Bilag 3

Høring 'Scherfigsvej 8' indsigelser

Offentlig høring – Scherfigsvej 8 – Østerbro – Forslag til Lokalplan.

Høringssvar til Lokalplan for Scherfigsvej 8, 2100 København Ø. - matr.nr. 4804 Udenbys klædebo.

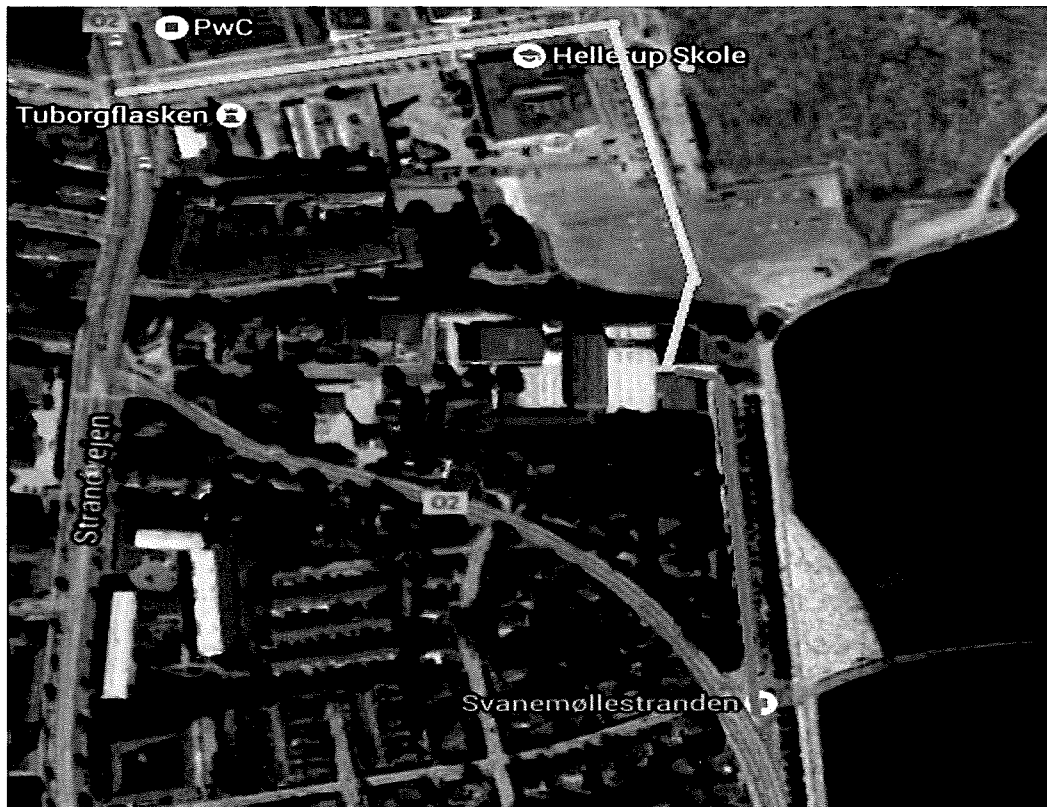
Scherfigsvej er som en almindelig villavej ca. 7,5 meter bred, men som det fremgår af billederne nedenfor for henholdsvis formiddag og eftermiddag, er der meget ofte, - og i særdeleshed i perioden morgen/formiddag samt igen ud på eftermiddagen - parkeret biler i hver side af Scherfigsvej, hvorved den farbare vej reduceres til en brede på 3,5 meter, idet en personbil fylder ca. 2 meter i bredden. Dette udgør tydeligvis et problem, da en lastbil typisk er 2,55 meter bred, hvorved det f.eks. vil være fysisk umuligt for to lastbiler eller for en personbil og en lastbil at passere hinanden på Scherfigsvej. Denne problematik er både gældende ned langs Scherfigsvej, samt i selve svinget ved indførelsen til Scherfigsvej.

Grundet problematikken med bredden på Scherfigsvej opfordrer vi til at tung trafik i forbindelse med byggeriet ikke ledes af Scherfigsvej, men i stedet for kan komme ind til området via enten Strandøre/Strandpromenaden og/eller via Dessaus Blvd. Disse to veje er markeret med henholdsvis rødt og gult på billede XX. Den tunge transport kan evt. ledes via Dessaus Blvd., såfremt der bygges en midlertidig overgang/kørerampe over den eksisterende skybrudskanal og dermed få direkte adgang til byggepladsen.
